NUX MG-30 VERSATILE MODELER

Firmware V3

EFX Block: RED FUZZ, TOUCH WAH

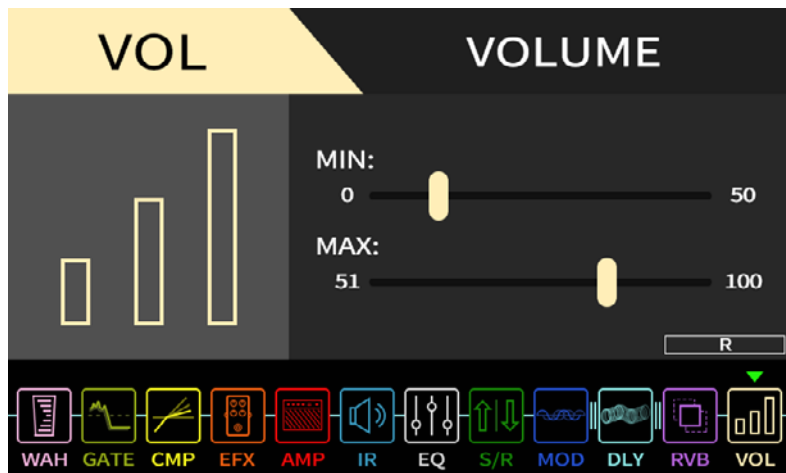
EFXブロックに「RED FUZZ」、「TOUCH WAH」を追加。

[4] CTRLスイッチ

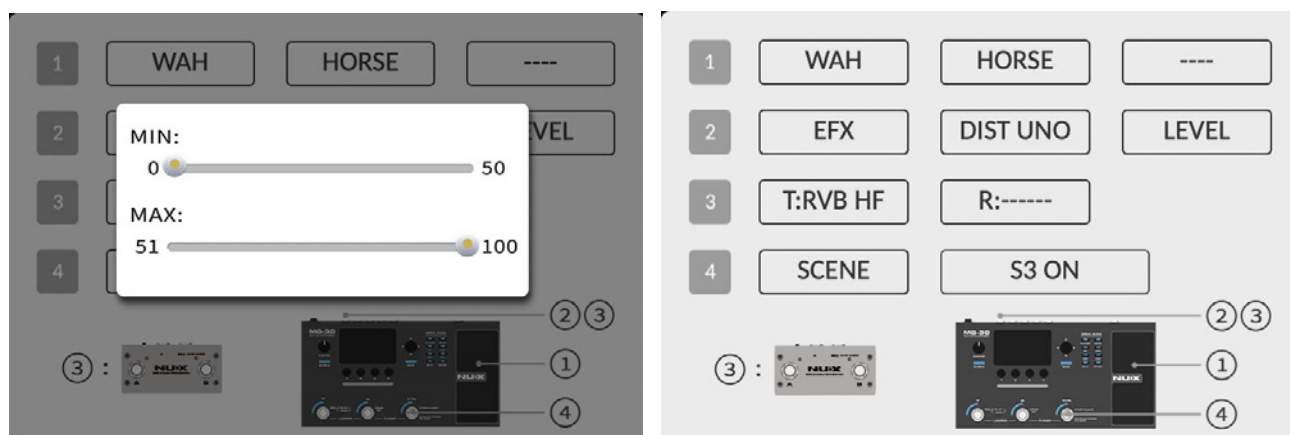
DLY: S.Tap ON/OFF (Smart Tap Tempo)

※ Smart Tap Tempoは間隔を開けて押すとエフェクトのON/OFF、連続で押すとタップテンポとして機能します。(エフェクトのON/OFFのみで使用したい場合はOFFにしてください。)

SCENE: S3 ON/OFF CTRLスイッチにSCENE切り替えを設定した際にS3をOFFに出来るようになります。S3をOFFにするとS1、S2のみで切り替えが可能です。

System Restore

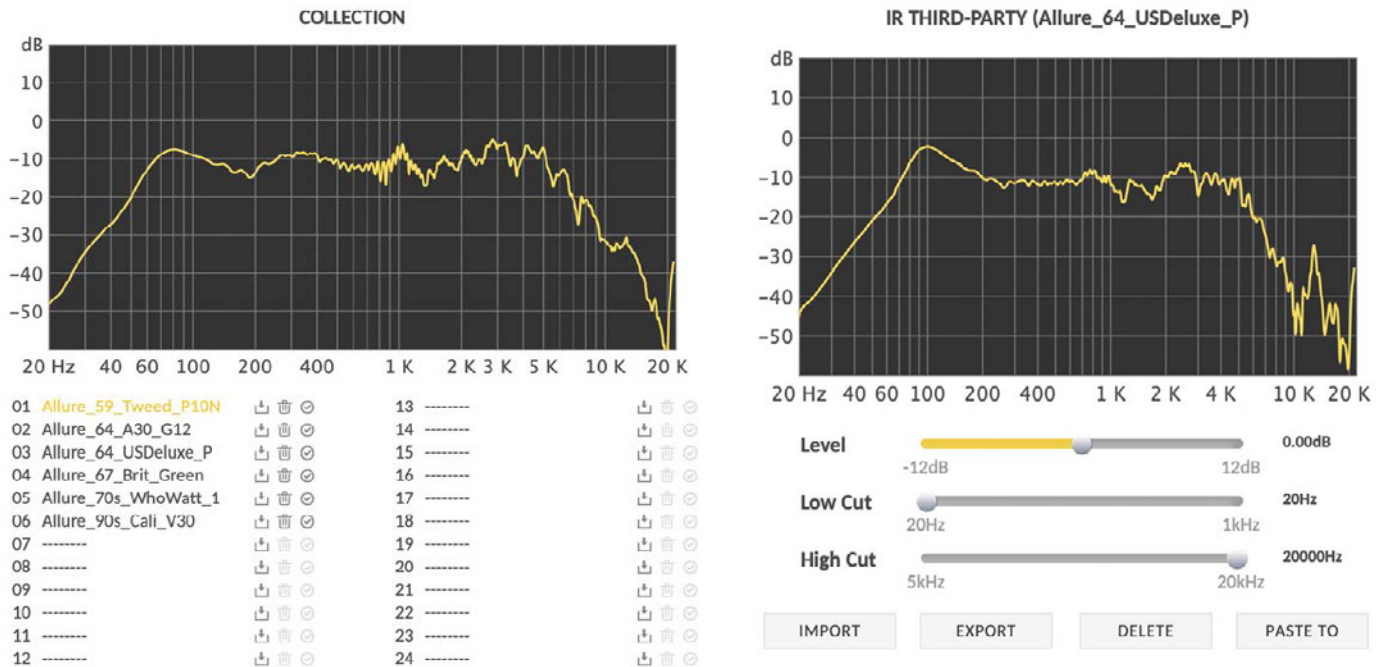
「GLOBAL SETTING」に「SYSTEM RESTORE」が追加。

内容は、SYSTEM INSPECTION, GHOST BACKUP, GHOST RESTORE、FACTORY RESETが含まれます。

エフェクターのみでGHOSTバックアップ、レストアが可能になりました。バックアップを取っておけばデータが破損などアクシデントが起こった際、ファクトリーリセットを行い本体に保存されているバックアップデータで、バックアップ時の状態にレストア(復元)する事が可能です。
